**INFORME Y PROPUESTA DE LA MODIFICACIÓN DEL
CONTRATO Nº238/2020: PROYECTO DE CONSTRUCCIÓN
DE CONEXIÓN NUEVOS DESARROLLOS DE CIEMPOZUELOS
CON EMISARIO BUZANCA T.M. CIEMPOZUELOS (MADRID)
MODIFICACIÓN Nº 1 UNIDADES DE OBRA 17**

Área: Construcción Redes de Saneamiento
Fecha: octubre 2024

**PROPUESTA DE MODIFICACIÓN DEL PROYECTO DE CONSTRUCCIÓN DE
CONEXIÓN DE NUEVOS DESARROLLOS DE CIEMPOZUELOS CON EL
EMISARIO BUZANCA ENTRE LOS PK 0+600 Y 0+810.**

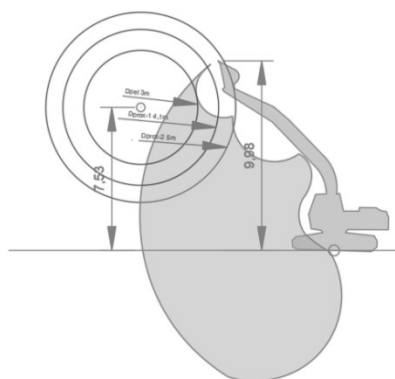
Sin embargo, una vez adjudicadas las obras y previo al inicio de los trabajos del colector en la zona con afección a Red Eléctrica de España, se mantuvo una reunión in situ con técnicos de dicha compañía para que fueran conocedores del inicio de los trabajos. Dichos técnicos informan el día de la visita que no es posible realizar la totalidad de los trabajos proyectados debido a que en la zona de influencia del "área de edificación prohibida" de la línea de 220 kV Arganda-Valdemoro vano 105-106, se han proyectado pozos de registro del futuro colector (pozos P15, P16, P17, P18 Y P19); además indican la necesidad de mantener un galibo libre de 5 metros bajo los cables de la línea eléctrica.

Según esta disposición legal, para una línea de tensión nominal de la instalación de 220 kV, las distancias de peligro y proximidad son las siguientes:

Tensión nominal (kV)	Distancia de peligro	Distancia proximidad-1	Distancia proximidad-2
220	3,00 m	4,10 m	5,00 m

La sección propuesta en el proyecto implicaría el uso constante de maquinaria desde la coronación del terreno, en una zona donde se dispone de una altura libre, en el punto más desfavorable, de 2,53 metros hasta llegar a la Distancia proximidad-2, que en una línea con tensión nominal de 220 kV es de 5,00 metros, mientras que la altura alcanzada por el cazo de la retroexcavadora a utilizar durante la excavación en la posición más desfavorable es de 9,98 metros, lo que imposibilita este procedimiento de ejecución, ya que en esa zona la retroexcavadora con el brazo extendido entraría dentro de la zona de peligro de 3,00 metros e incluso se podría poner en contacto físico con el cable, ya que el brazo extendido de la retroexcavadora rebasaría en 2,45 metros la cota del cable.

Esto motiva la necesidad de modificar el trazado en alzado del colector entre los pozos anteriormente mencionados, variando las profundidades del futuro colector, entre los pozos P15 al P19, así como redefiniendo el procedimiento de excavación, modificando la sección transversal de la misma, evitando excavar desde cota de terreno actual, entre los PK 0+710 y 0+810, cuyo tramo es el que se encuentra más cercano a la línea eléctrica. Esta nueva sección será similar a la sección tipo 2 del proyecto, aunque sin contar con la entibación, ya que prácticamente es necesario situar la maquinaria a fondo de excavación para que pueda trabajar con seguridad. Entre los PK 0+730 y PK 0+790 de esta nueva sección, será necesario situar la maquinaria a fondo de excavación.

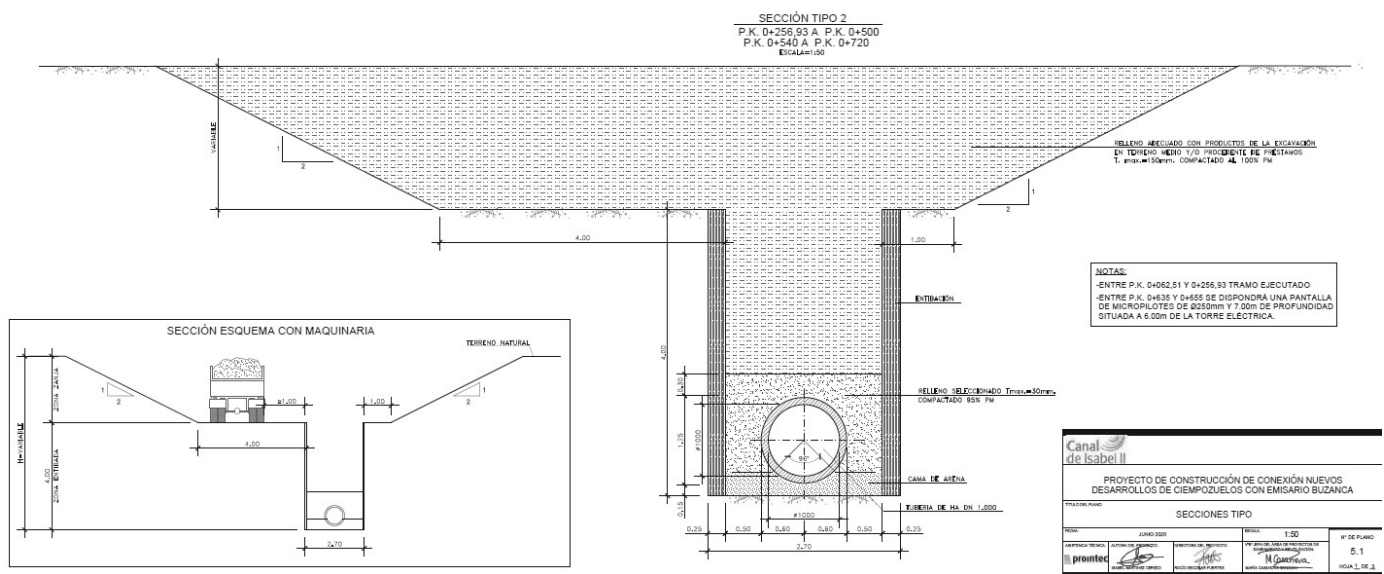
Como se ha mencionado anteriormente, la zona del colector afectada por la línea eléctrica se ve comprendida entre los PK 0+600 y el PK 0+810, prácticamente entre los pozos P15 y P19.

Se han realizado visitas a la zona de afección para comprobar la viabilidad de ejecución del colector, comprobándose que la zona de la línea eléctrica más próxima al terreno, teniendo en cuenta la zona de seguridad de 5 metros que se ha de guardar con los cables, se encuentra a una altura de 2,53 metros. La altura alcanzada por el cazo de la retroexcavadora durante la excavación es de 9,98m sobre la cota de apoyo.

Sección Tipo PK 0+600 – PK 0+720

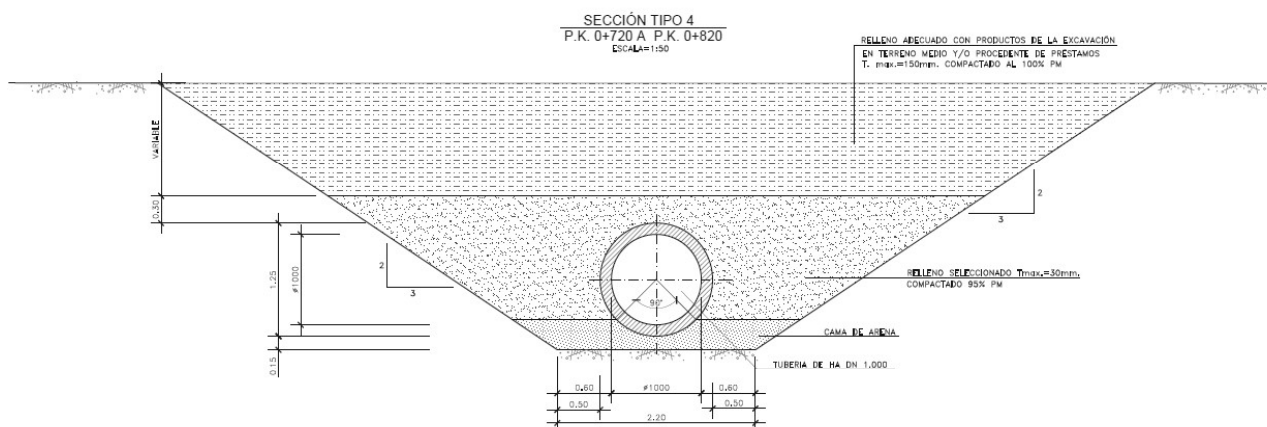
Tal y como se puede ver, la sección propuesta en proyecto implicaría el uso constante de maquinaria desde la coronación del terreno, en una zona donde, según se ha indicado previamente, se dispone de una altura libre de 2,53m, mientras que la altura alcanzada por el cazo de la retroexcavadora durante la excavación es de 9,98m, lo que imposibilita este procedimiento de ejecución.

Con esto, se ve la necesidad de modificar el trazado del colector entre los pozos anteriormente mencionados, bien variando el trazado en planta o únicamente variando las profundidades del colector, así como redefinir el procedimiento de excavación, evitando excavar desde cota de terreno actual.

Se propone **aumentar la profundidad del colector** desde el pozo P15 al P19 y realizar una **modificación de la sección transversal de la excavación** para poder garantizar una mayor distancia con la línea eléctrica. Esta modificación no implicaría nuevas expropiaciones, ya que el trazado del colector sería el mismo que el proyectado.

La nueva sección estará comprendida entre los PK 0+710 y 0+810, cuyo tramo es el que se encuentra mas cercano a la línea eléctrica. Esta nueva sección será similar a la sección tipo 2 del proyecto, aunque sin contar con la entibación, ya que prácticamente es necesario situar la maquinaria a fondo de excavación para que pueda trabajar con seguridad. Entre los PK 0+730 y 0+790 de esta nueva sección, para guardar una adecuada distancia de seguridad con la línea de alta tensión, será necesario situar la maquinaria a fondo de excavación

COLECTOR PROYECTADO
PLANTA

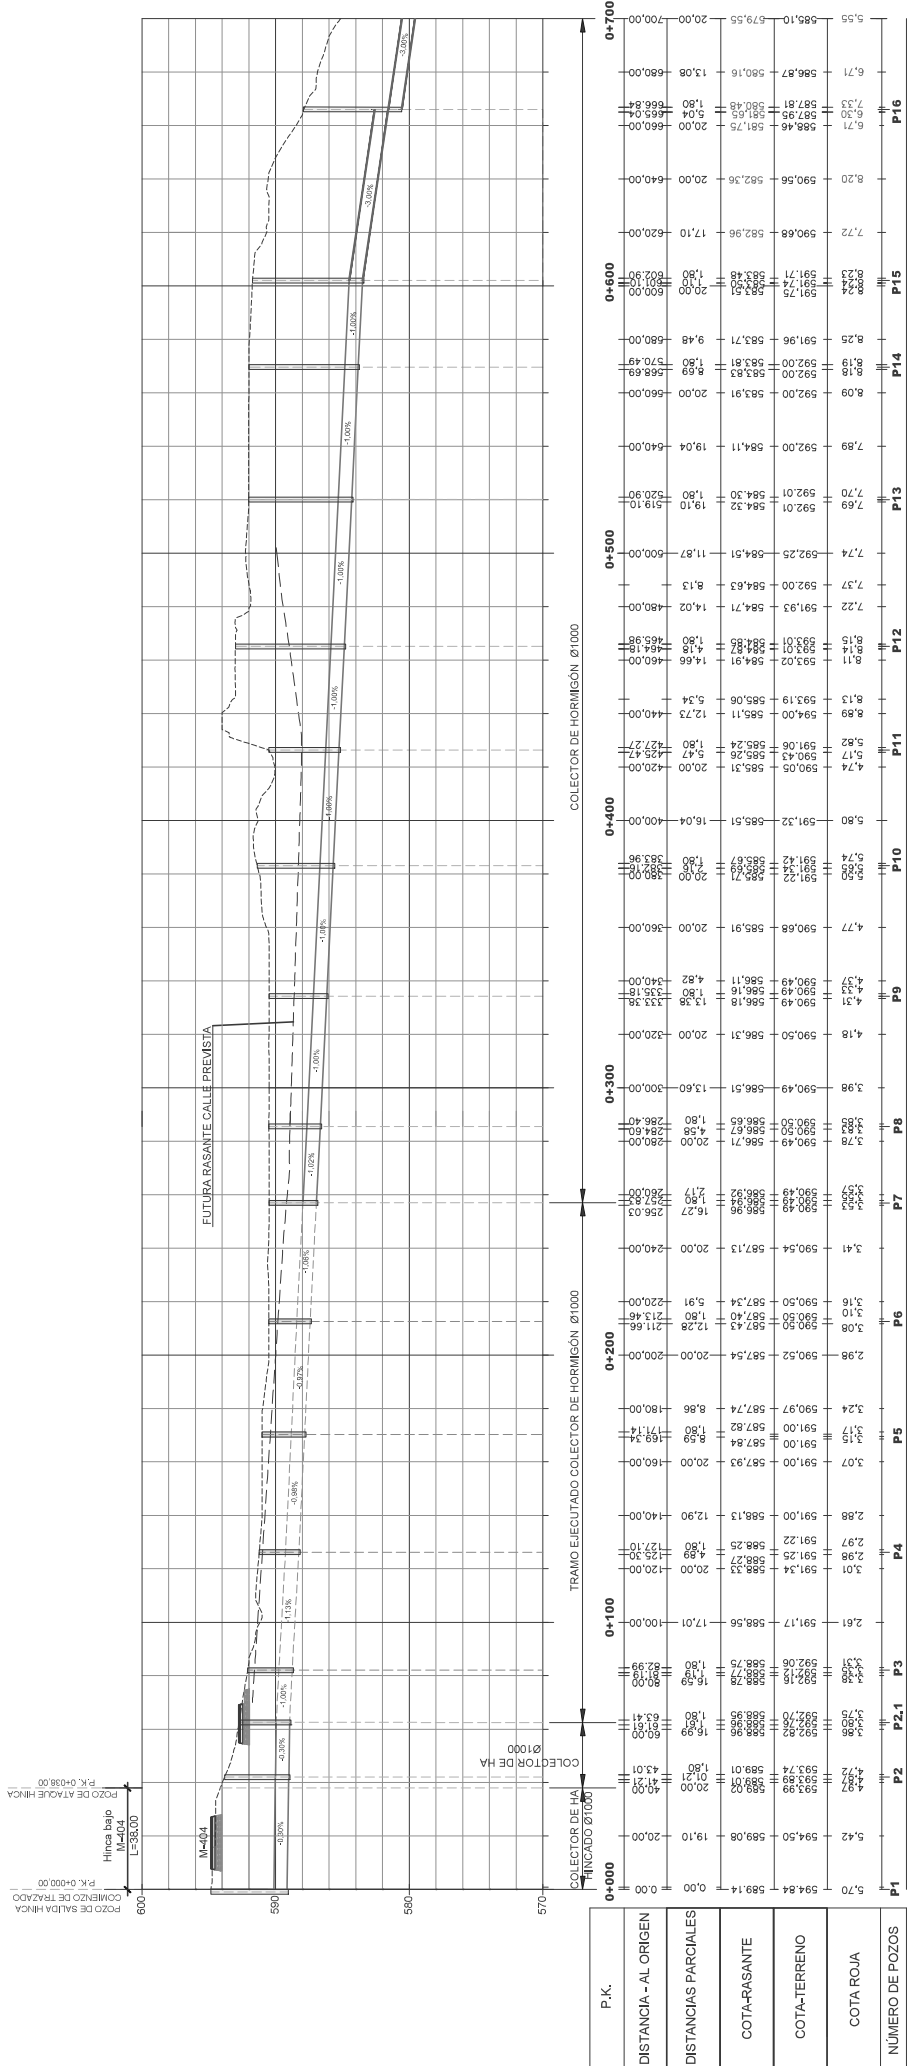
Adicionalmente, y para cumplir con lo solicitado por los técnicos de Red Eléctrica Española, se propone que los pozos P-16, P-17, P-18 y P-19 queden ocultos.

En el **Anexo 1** se adjuntan los planos de planta, perfiles longitudinales y perfiles transversales del colector propuesto.
